Fra: Ann-Helen Nessen <ahn@ardarealplan.no>
Sendt: torsdag 9. februar 2017 14.47
Til: Kristin Schübeler Nielsen
Kopi: Christian Hagerup Reinshol
Emne: SV: Jydalen: endringar før 2. gangs handsaming
Vedlegg: 15018_Fammestad_planføresegner_2.gangs_09.februar2017_II.docx;
15018_Fammestad_planføresegner_2.gangs_09.februar2017_med_m
arkerte_endringar.pdf.docx

Emne: Jydalen: endringar før 2. gangs handsaming

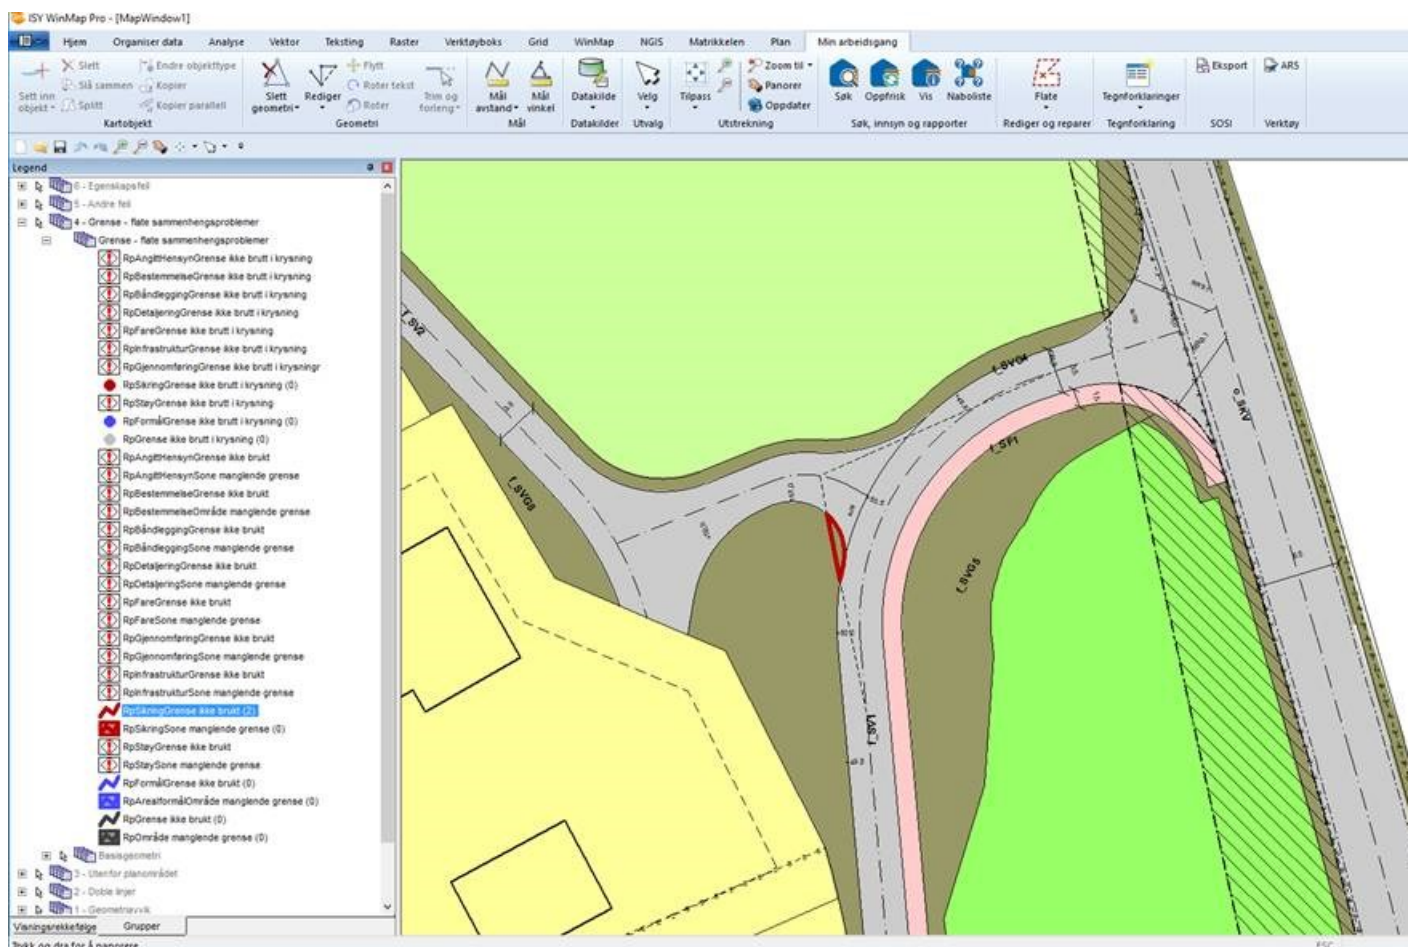
- Geodataavdelinga informerer om at det manglar sikringszone ved raudbrun markering (sjå under), og vi ber om at de sender inn oppdatert SOSI-fil.
